平成23年12月27日独立行政法人日本原子力研究開発機構教 賀 本 部

「高速増殖原型炉もんじゅ 耐震安全性評価結果報告書」の 入力データの再点検状況について (お知らせ)

「高速増殖原型炉もんじゅ 耐震安全性評価報告書」の 入力データの誤りについて

図 海底地形モデル

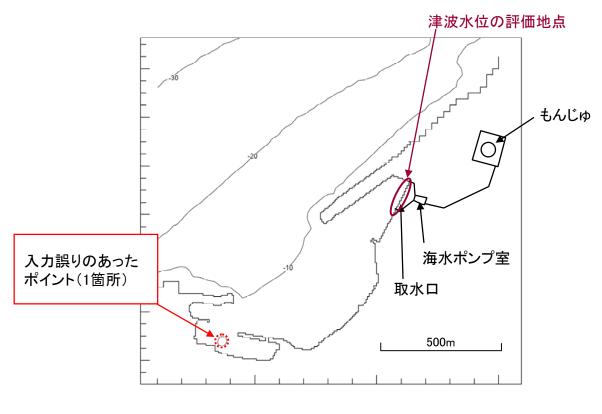
敷地前面の海底地形データのモデル化の際に水深データ1箇所の入力データについて、「-2.0」mと入力すべきところを「-20.0」mとする入力誤りがあった。

正しい海底地形数値に基づき、耐震安全性評価報告書において最も水位の変動が大きくなる「大陸棚外縁~B~野坂断層」のケースについて、再解析を実施した結果、報告した数値に変更はなく、耐震安全性評価結果に影響はないことを確認した。
